株式会社レイマック
LED照明機器グループ
営業部
TEL：077-585-6771
FAX：077-585-6773

LED照明機器 生産終了についてのご案内

生産終了品		後継機
IDBA-LE□△-UV-400(HV)	→	IDBA-LE□△-AUV-405(HV)

【明るさ】

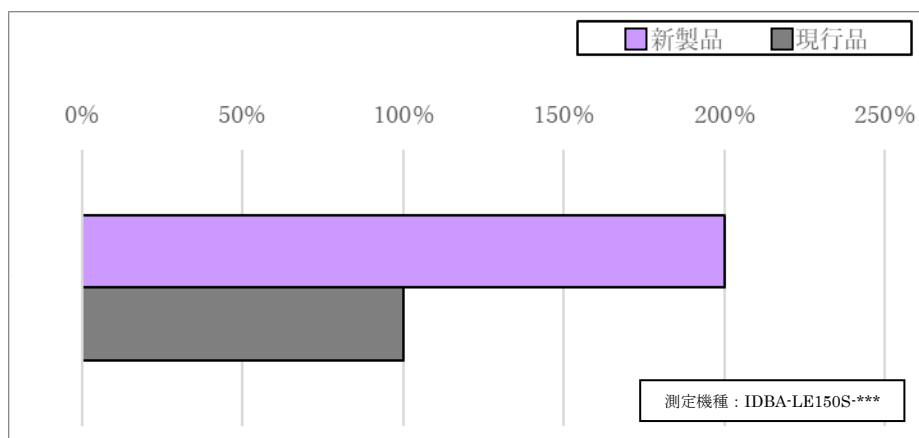
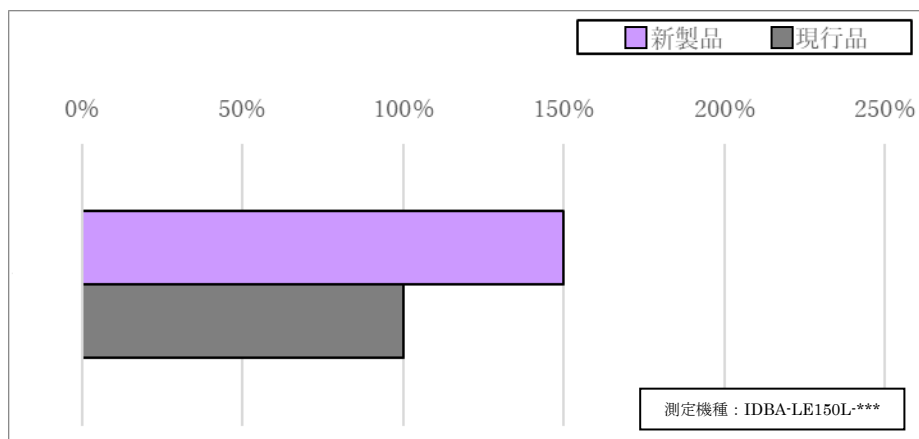
旧仕様		新仕様
395-410nm	→	400-410nm
